RZP.271.22.2024

Dotyczy: postępowania o udzielenie zamówienia publicznego prowadzonego w trybie podstawowym z możliwością negocjacji **RZP.271.22.2024 Budowa pętli autobusowej przy zbiegu ulic Kołtątaja i opaski ulicy Kolejowej zgodnie z dokumentacją projektową pn. „Budowa drogi gminnej od ul. Równoległej do ul. Sierakowskiej w Łomiankach” w ramach zadania inwestycyjnego pn. „Budowa pętli autobusowej przy zbiegu ulic Kołtątaja i opaski ulicy Kolejowej” – zad. nr 2020/34.**

Rysunek poglądowy

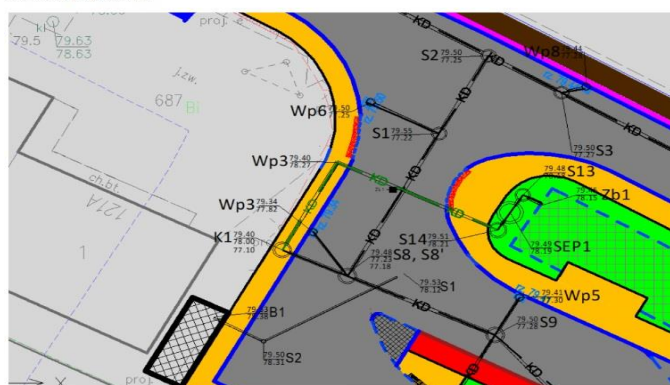
w związku z brakiem na rynku rur PE kielichowych o średnicy 450mm i niedopasowaniem średnicy 450mm do projektowanych studni - wnoszę o zmianę tej średnicy rur i określenie rodzaju materiału oraz sposobu ich łączenia pomiędzy pompownią K1 a studniami S1,S2 i S8-8'.

Przewody rurowe zgodne z założeniami projektowymi o średnicy DN450 wykonane są jako rury grawitacyjne kielichowe z materiału PE i są dostępne na rynku. Kolorem zielonym wskazano przewód ciśnieniowy o średnicy D250 PE. Do pompowni spływają wody opadowe w kolejności: S2 do S1 dalej S8 i do K1 jako pompowni. Połączenie rurociągu D450mm do studni o średnicy DN1000 wykonanej na bazie rury PEHD jest możliwe przy zachowaniu kątów 180, 30 stopni. W związku z powyższym studnia oznaczona jako S8 (S8') winna zostać wykonana jako DN1400 (połączenie kąt 90 stopni) – i taką należy wycenić.

Rys. Szczegół drenu

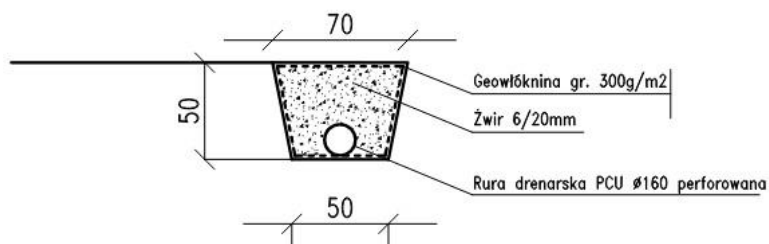
Czy dział 8 branży drogowej w przedmiarze dot. wykonania drenu wchodzi w zakres postępowania? Jeśli tak proszę o uzupełnienie projektu w opis oraz rysunki.

Dział 8 branży drogowej w przedmiarze dot. wykonania drenu wchodzi w zakres postępowania. Lokalizacja drenu znajduje się na Rys. 7 Przekrój konstrukcyjny projektu technicznego branży drogowej. Jednocześnie w załączeniu przekazujemy szczegół wykonania drenu.

Przykładowy rysunek:

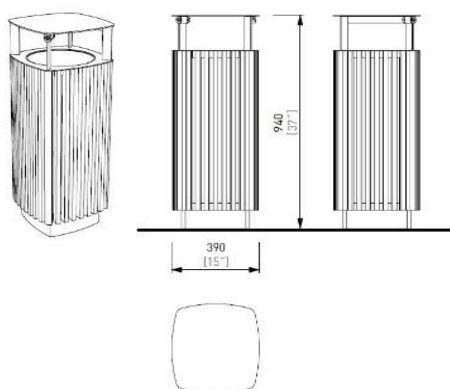
Prosimy o załączenie do dokumentacji przetargowej wymagań (przykładowych rysunków, szczegółowych opisów) dotyczących wiat przystankowych i rowerowej wraz ze stojakami (ile w wiacie) oraz koszy na śmieci. Na rynku jest bardzo wielu producentów, każdy ma swoje modele o bardzo dużym rozrzucie cenowym. Konkretnie wymagania Zamawiającego umożliwią wysłanie zapytania do właściwych producentów wiat. Jednocześnie z uwagi na wiele branż występujących w przedmiotowym postępowaniu zwracamy się z prośbą o przedłużenie terminu składania ofert o 7 dni w celu pozyskania najkorzystniejszych ofert cenowych od podwykonawców branżowych i producentów materiałów i urządzeń.

Przykładowe rysunki w zakresie wiat przystankowych i rowerowych znajdują się w projekcie technicznym branży drogowej:

W zakresie stojaków rowerowych do wyceny należy przyjąć 5 szt., które mają być przystosowane do rodzaju wiaty rowerowej. Wiaty przystankowe i wiatę rowerową należy posadzić na fundamencie lub płycie fundamentowej.

Rozwiązania w zakresie wiat przystankowych, rowerowej oraz stojaków należy przyjąć jako systemowe. Szczegółowy opis w zakresie wiat przystankowych i rowerowej znajdują się w opisie technicznych branży drogowej na str. 9 pkt 2.3.12 Mała architektura. W zakresie koszy na śmieci projektuje się kosze na śmieci konstrukcji stalowej, strona zewnętrzna z drewnianych szczelin – materiał drewno egzotyczne.
